银城广场负二层报建图调整对比图

本图仅供公示

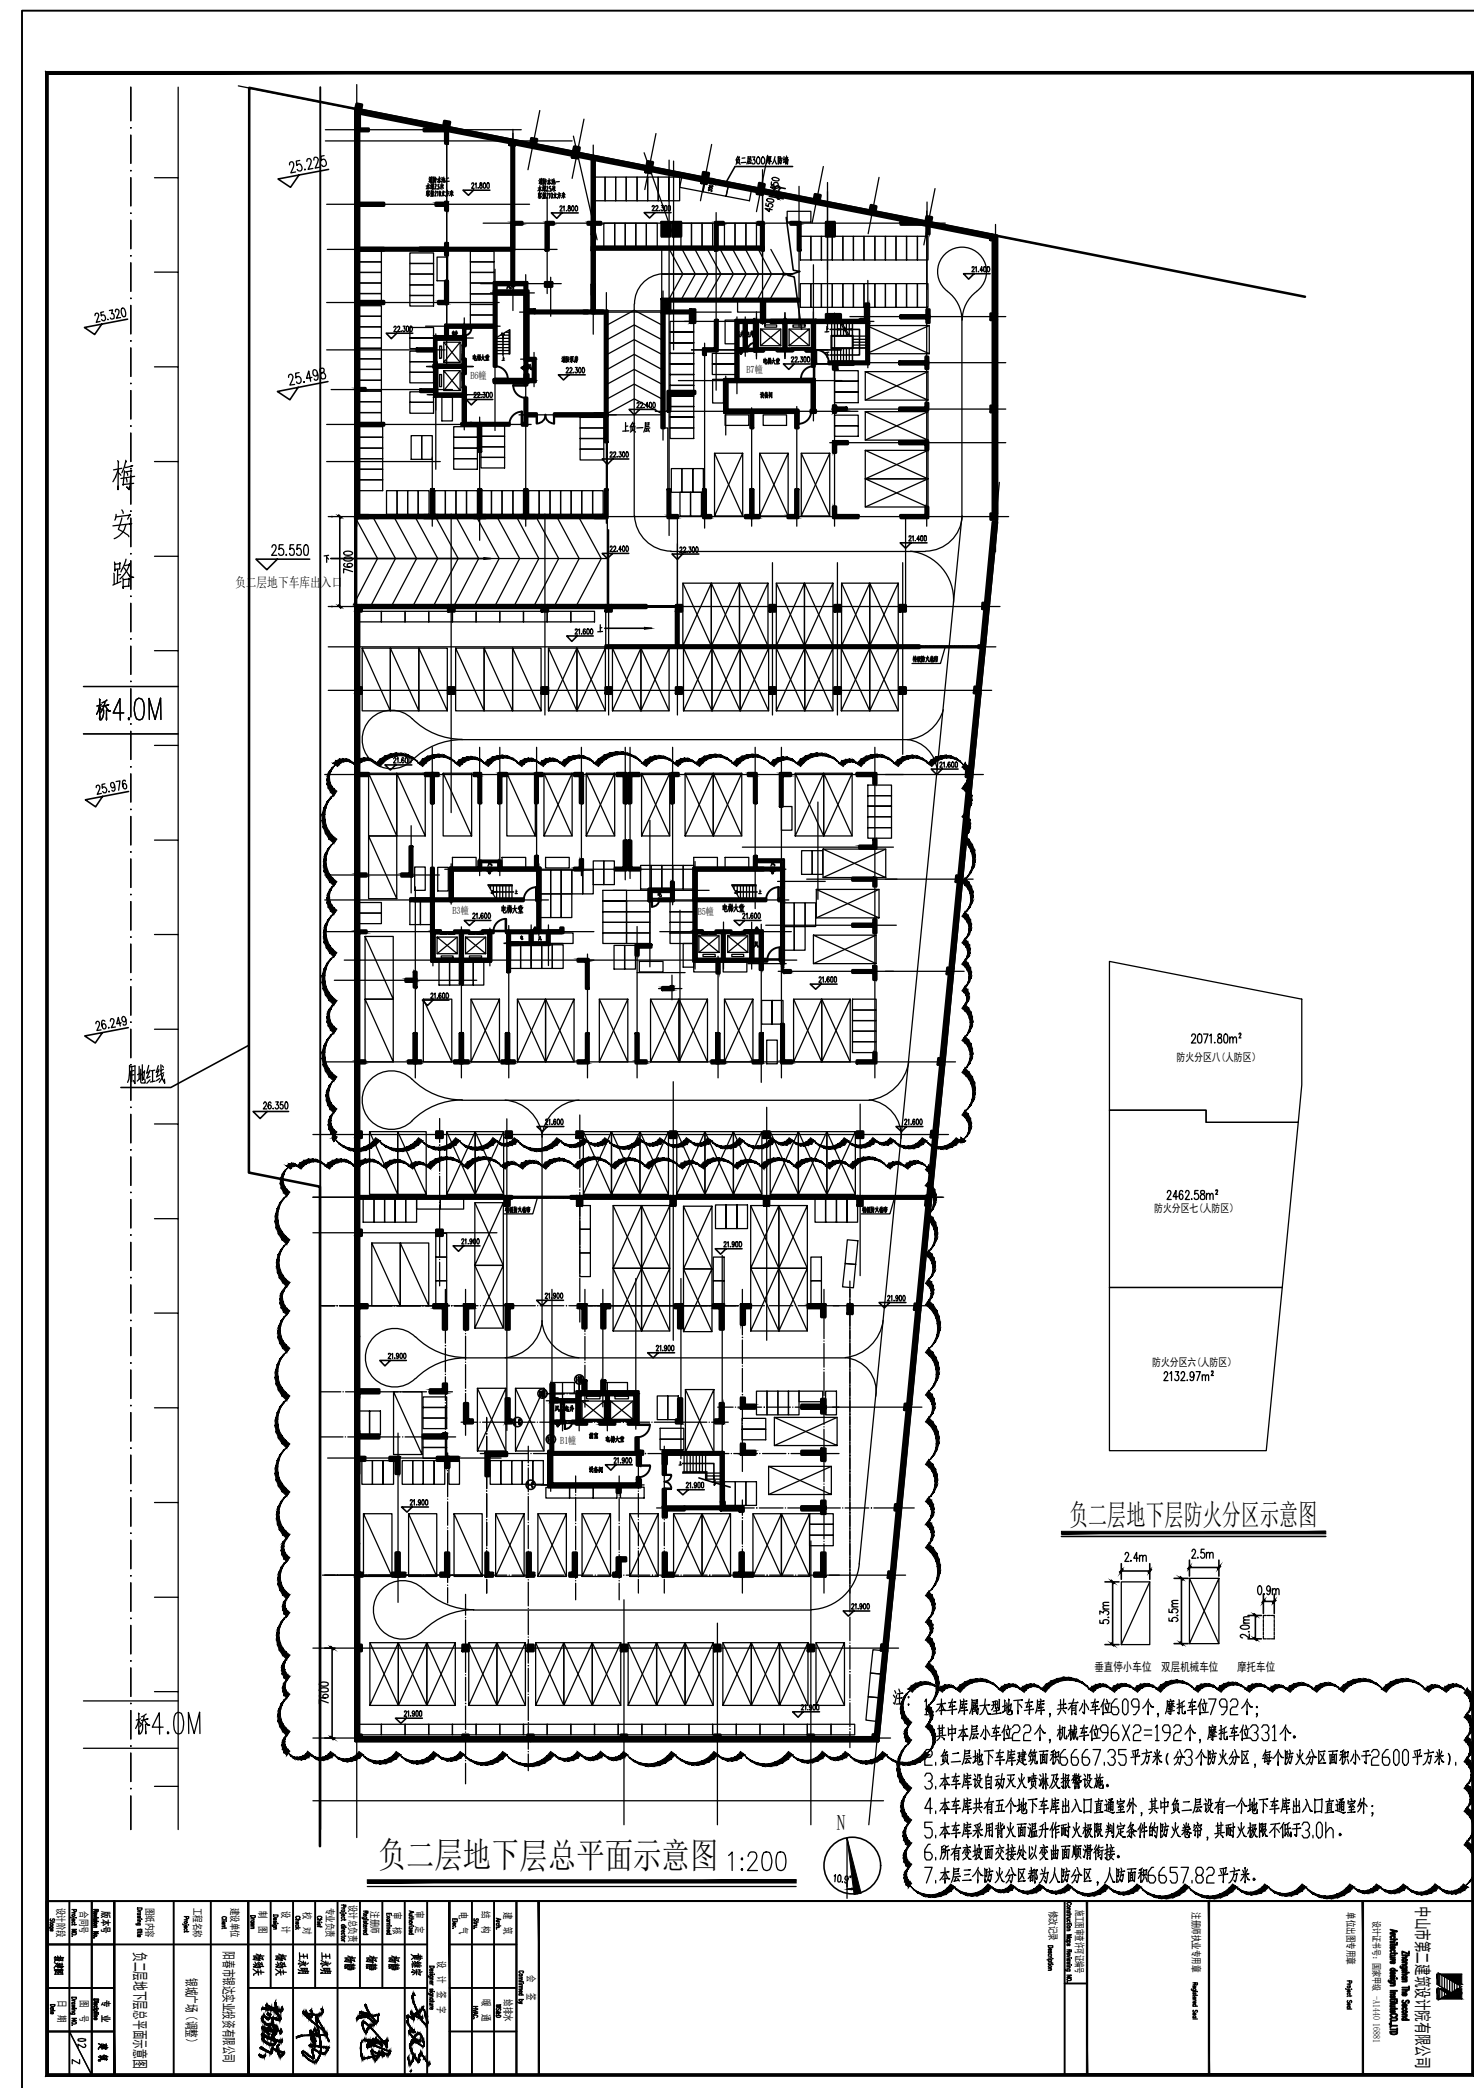
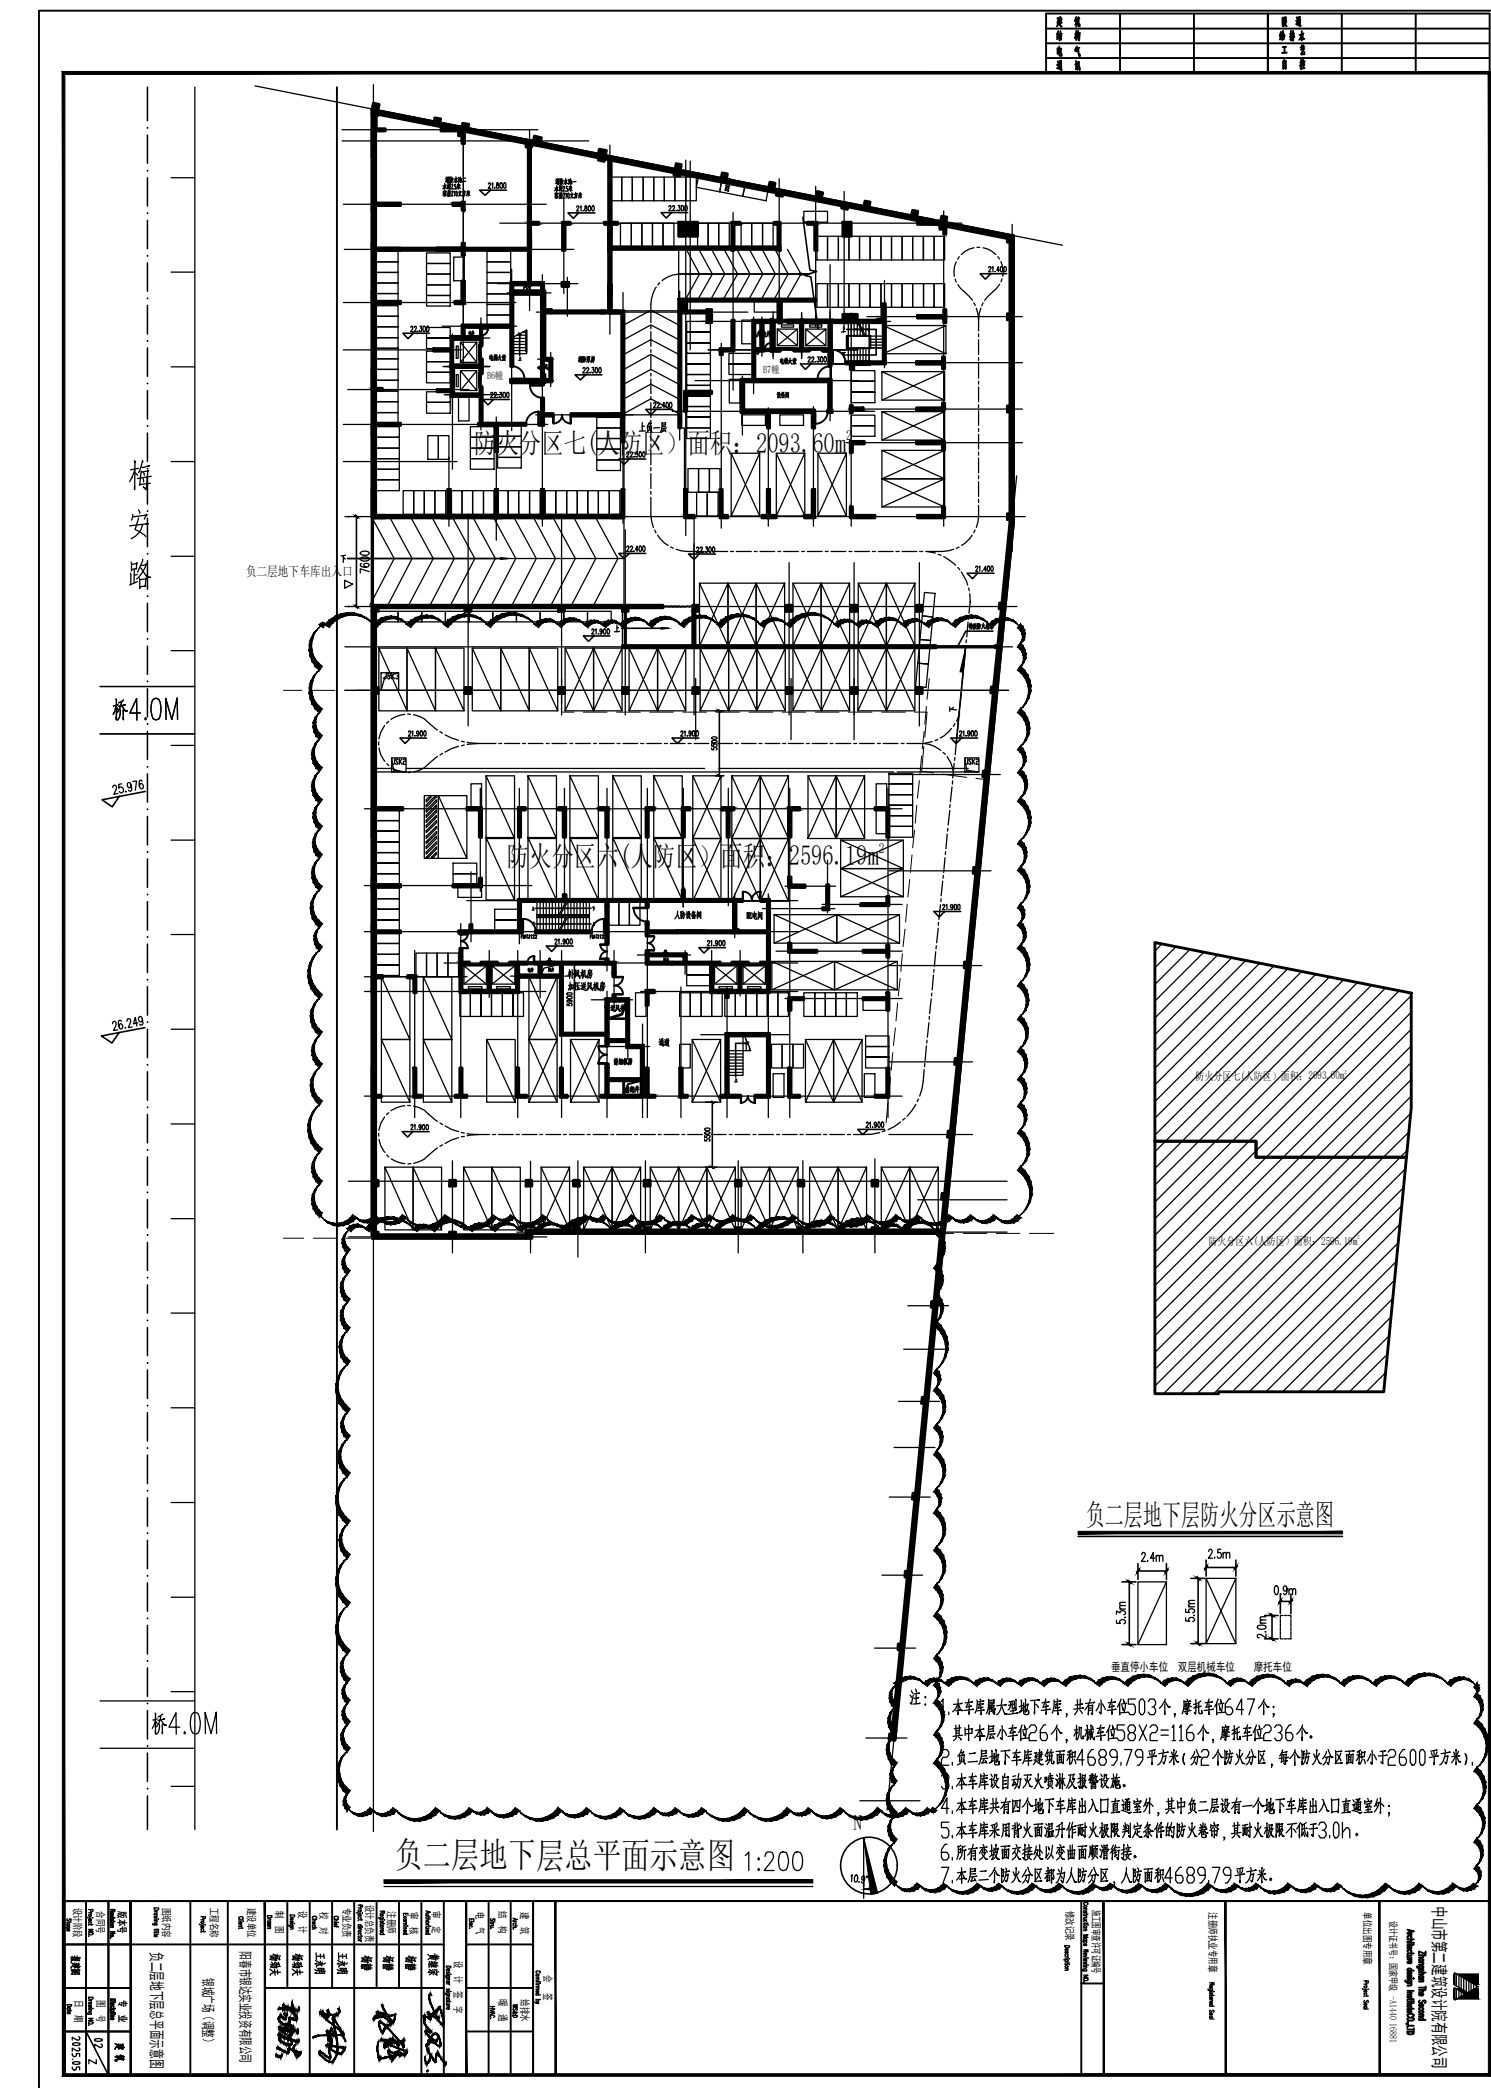
主要调整有：

银城广场负二层建筑面积由6667.35平方米调整为4689.79平方米；本层小车位（含机械车位）214个调整为142个，减少72个；摩托车位331个调整为236个，减少75个；原B1幢负二层取消；B3、B5幢负二层楼面绝对高程由21.6米调整为21.9米。
